CONSORCIO INT SEGURIDAD VIAL

DPC-0102025-389-2025

ASUNTO: CONTRATO DE OBRA No.STM-LP-009-2025 – ENTREGA SUBSANACION A OBSERVACIONES GENERADAS EN VISITA DE CAMPO Y ENTREGA A LA SMC EN EL MUNICIPIO DE TABIO.

SUBSANACIÓN DE OBSERVACIONES LEVANTADAS LUEGO DE VISITA DE CAMPO REALIZADA EN EL MUNICIPIO DE TABIO EN EL MARCO DEL CONTRATO NÚMERO STM- LP-009-2025

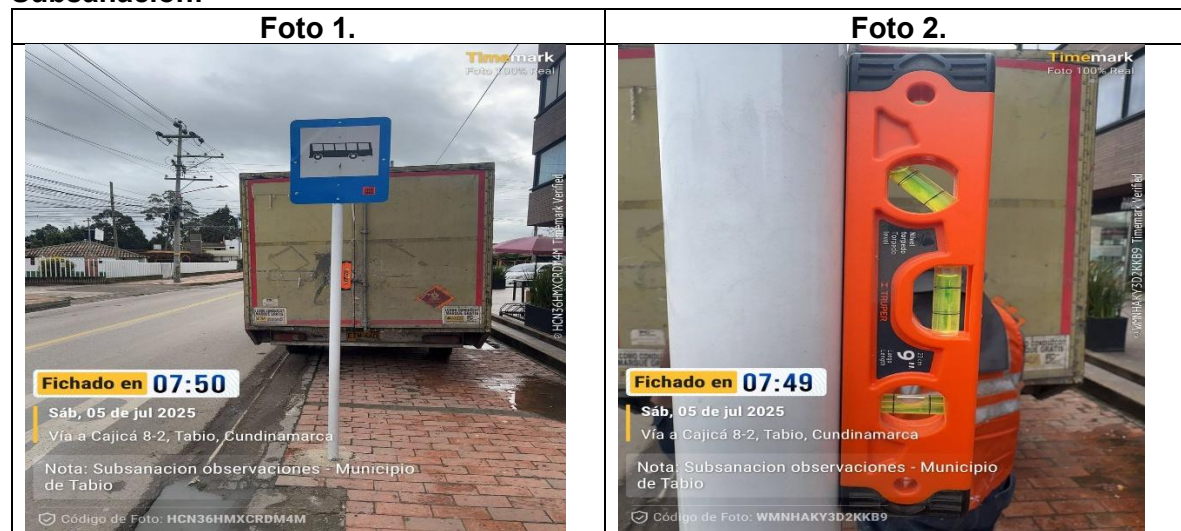
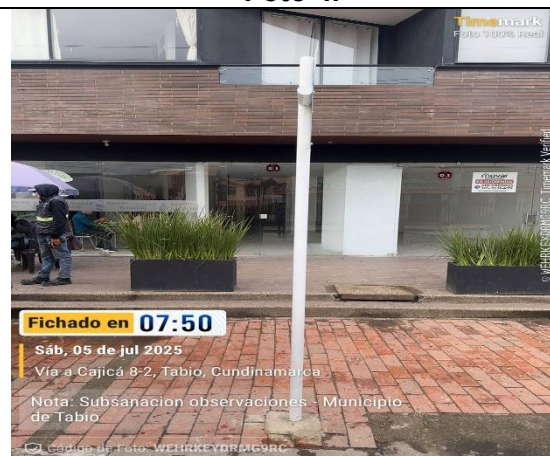
- Corregir 3 señales que se evidencian golpeadas y dobladas. (SP-25A y SI-08) con consecutivo 489, 493 y 495. **(Subsanación: Foto 1 a la 8)**
- Verificar nivelación en la señal informativa de Cajicá, dado que se evidencio que se encuentra desnivelación, la cual corresponde al consecutivo 502. **(Subsanación: Foto 9 y 10)**

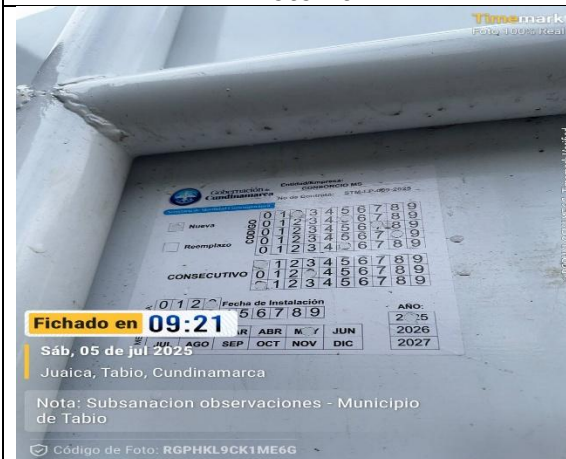
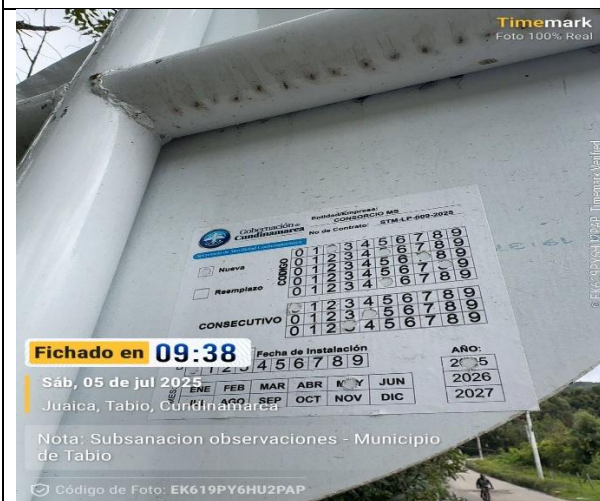
- Corregir las señales inclinadas con consecutivos 018, 136. **(Subsanación: Foto 13 a la 18)**
- Construir nuevamente el apoyo de las señales 030, 042, 043 y 142, dados que se evidenció el concreto fracturado. **(Subsanación: Foto 19 a la 31)**

Foto 32.

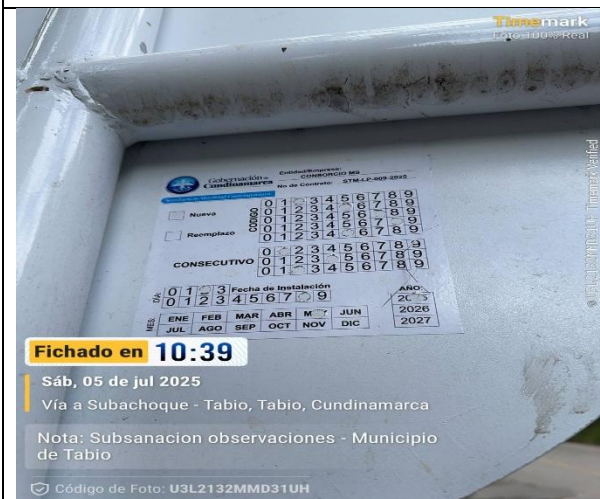
- Retirar la señal de 30 que fue instalada por error en el PR0+600. **(Subsanación: Foto 32)**
- Corregir delineador de curva torcido sobre el PR2+200.
- Se solicita corregir señal golpeada con consecutivo 288. **(Subsanación: Foto 33 y 34)**

Foto 36.

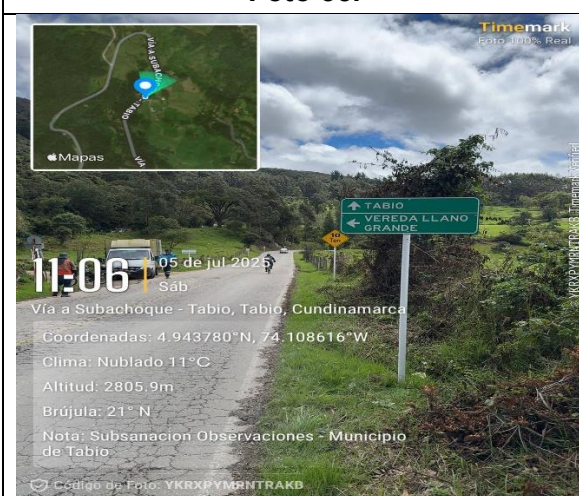
- Corregir dirección de flecha de señal informativa SI- 03 consecutivo 184. **(Subsanación: Foto 35 y 36)**
- Se solicita al contratista la rocería de las señales que no tienen visibilidad como lo son 101, 102, 123, 124, 141, 149, 150 151, 152, 285, 288, 309, 310, 311, 364, 365, 453, 470. **(Subsanación: Foto 38)**
